SÉCURITÉ DES PRODUITS

Snap-on Incorporated

MISE À NIVEAU

PRODUITS VISÉS: Surfaces de travail alimentées PowerTop™ pour servantes mobiles EPIQ™, qui sont dotées de la barre d'alimentation montrée ci-dessous:

Pour retirer la barre d'alimentation

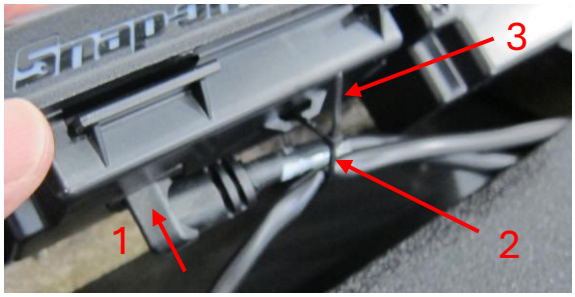
IMPORTANT: Débranchez la surface de travail alimentée PowerTop™ de la prise murale

1. **Retirez et conservez les deux vis**
2. **Faites glisser la barre d'alimentation vers l'arrière**

3. **Soulevez et faites pivoter la barre d'alimentation**
4. **Coupez l'attache-câbles**

5. **Débranchez la barre d'alimentation**

6. **Retournez la barre d'alimentation en utilisant l'étiquette d'expédition prépayée qui est incluse**

Installez la nouvelle barre d'alimentation.

1. **Branchez la barre d'alimentation**
2. **Connectez les câbles à la barre d'alimentation en utilisant l'attache-câbles fourni**
3. **Serrez l'attache-câbles et coupez son excédent**

4. **Faites glisser la barre d'alimentation vers l'avant jusque dans l'ouverture pour aligner les fentes avec les inserts filetés (a)**
5. **Fixez la barre à l'aide des (2) vis conservées**

6. **Branchez la surface de travail PowerTop™ et réglez le commutateur à la position de réinitialisation**
